**Avis de la Mission Régionale d'Autorité environnementale
Nouvelle-Aquitaine sur un projet
de centrale photovoltaïque au sol à Saint-Avit-Saint-Nazaire (33)**

AVIS NA-2026-015379/A P

Localisation du projet : Commune de Saint-Avit-Saint-Nazaire (33)
Maître d'ouvrage : EDP Renewable
Avis émis à la demande de l'Autorité décisionnaire : Préfet de la Gironde
En date du : 19 mars 2026
Dans le cadre de la procédure d'autorisation : Permis de construire
L'Agence régionale de santé et le Préfet de département au titre de ses attributions dans le domaine de l'environnement ayant été consultées.

Plan de masse du projet avec ses principaux équipements – extrait de l'étude d'impact, page 216.

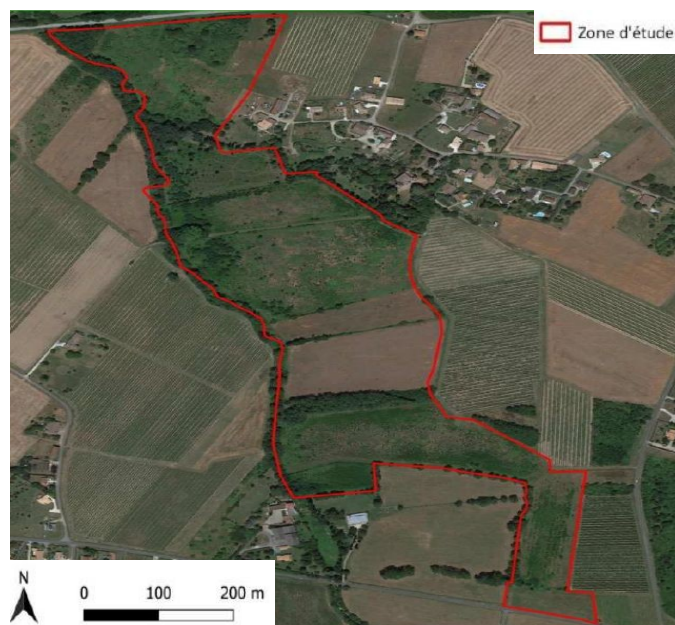
Le site du projet est traversé sur un axe sud-est/nord-ouest par une ligne électrique haute tension de 63 KV reliant le poste source de Pineuilh. Cette dernière génère une servitude d'utilité publique de nature à gréver une portion de l'emprise du projet. Le plan de masse consultable en page 216 semble indiquer que le projet évite son emprise, bien que le dossier ne l'évoque pas, ni les contraintes associées.

La MRAe recommande de préciser si la conception du projet telle que présentée à ce stade prend bien en compte et intègre les deux servitudes précitées, notamment concernant les marges de recul à appliquer vis-à-vis de la ripisylve du ruisseau et de la ligne électrique.

Plan de superposition des zones humides inventoriées sur la base des critères d'habitats, espèces végétales et/ou pédologiques aux installations composant le parc photovoltaïque – extrait de l'étude d'impact, page 253.

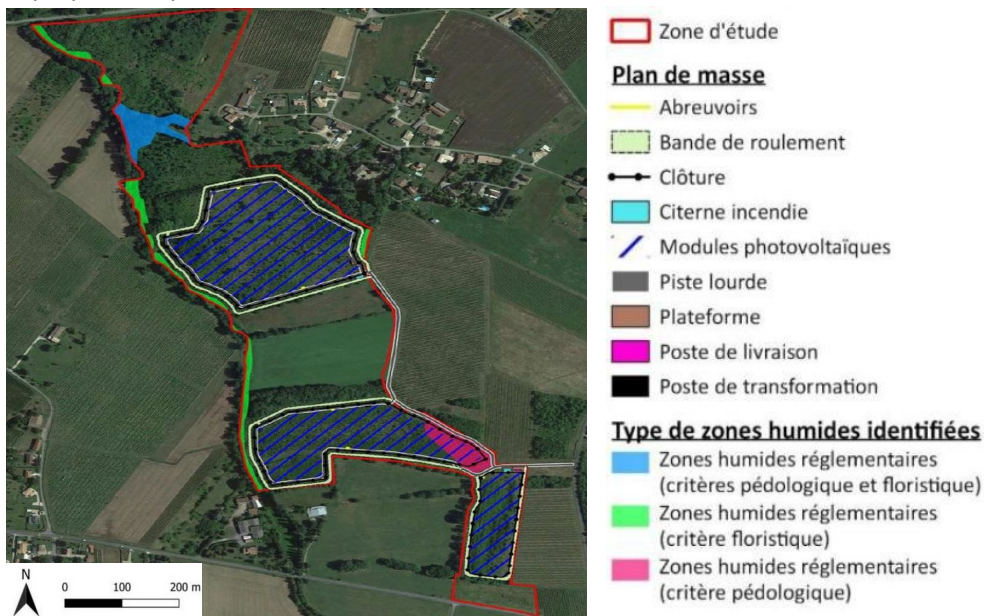
La MRAe indique à cet égard que la réalisation du projet et son exploitation (en y incluant l'activité pastorale) sur une période d'au moins 35 ans, sont susceptibles d'impacter durablement ces zones et leurs fonctionnalités associées (modification du fonctionnement hydrologique local, type et conditions de développement de

la végétation sous panneaux et des habitats d'espèces, propriétés biochimiques), notamment sur la zone de superposition panneaux/zones humides au sud-est de l'îlot sud.

La MRAe recommande de consolider les conclusions du dossier sur le degré d'incidences potentielles liées à la réalisation du projet en phase de chantier puis d'exploitation sur les zones humides au regard des atteintes prévisibles sur leurs fonctionnalités, et d'adapter en conséquence les mesures d'évitement et de réduction des impacts.
